Acuerdo 967 Por el cual se aprueba la incorporación del cambio en los límites de generación y absorción de potencia reactiva de las unidades 1 a 3 de las plantas de generación Paraíso y La Guaca y las respectivas curvas de carga

967

4 Mayo, 2017

Central La Guaca - Unidades 1, 2 y 3

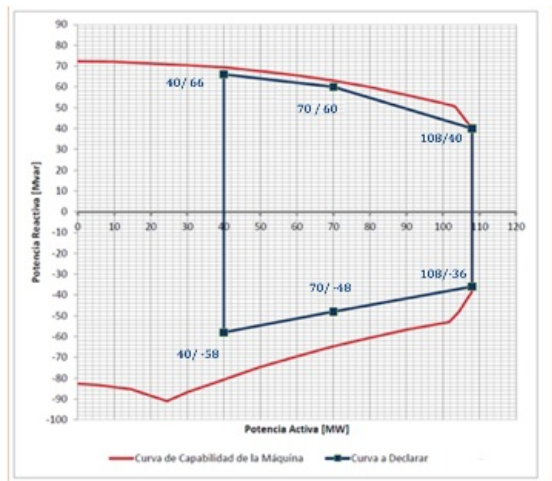
Que como resultado de la realización de las pruebas de potencia reactiva de las unidades 1 a 3 de las plantas de generación Paraíso y la Guaca, se encontraron diferencias en los límites de generación y absorción de potencia reactiva, haciéndose necesario solicitar el cambio de los parámetros de la curva de cargabilidad.

Aprobar la declaración de una nueva curva operativa de carga de las unidades de las unidades 1 a 3 de las plantas de generación Paraiso y la Guaca y las respectivas curvas de carga, en las que se define la capacidad para entrega y absorción de potencia reactiva de las unidades en función de la potencia activa generada.

Sobreexcitación			Subexcitación		
P [MW]	Q [Mvar] Antes	Q [Mvar] Después	P [MW]	Q [Mvar] Antes	Q [Mvar] Después
40	+50	+66	40	-25	-58
70	+50	+60	70	-25	-48
108	+50	+40	108	-25	-36
